# **OPPDATERTE RETNINGSLINJER FOR UTØVELSE AV SYSTEMANSVARET**

**Oversendelse for godkjenning  
21. mars 2024**

**Fos §§ 8, 9, 12, 13, 14 og 15**

**Kapittel 16.2.2.5****SFE kommentar:**

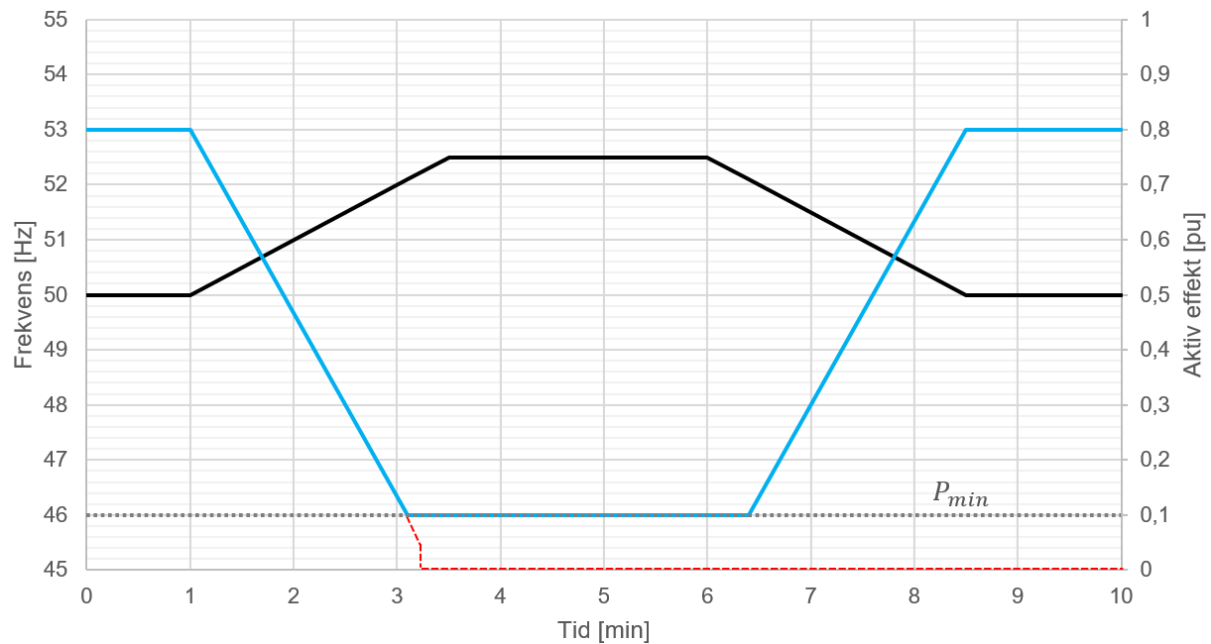
*"Aksept kriterier bør presiserast i denne testen. Etter som at simulert frekvenssignal blir nytta i testen vil ein sjå at anlegget ikkje koplar ut ved overfrekvens. Men i praksis kan vern kople ut dersom frekvensen kjem over 52,5Hz. Dette jamfør funksjonskrav i kapittel 14.1.3.1."*

Systemansvarlig påpeker at denne testen ikke er ment å verifisere at kraftparken ikke kobler ut på overfrekvens, men at enkeltenheter i kraftparken ikke går kobler ut/går til stopp ved lav effektproduksjon som resultat av høy frekvens. Prøven skal ikke teste frekvensvern, men parkregulatorens kontrollstrategi. Systemansvarlig mener at de beskrevne akseptkriterier gjenspeiler testens formål, men foreslår følgende presisering innledningsvis i kapittel 16.2.2.5:
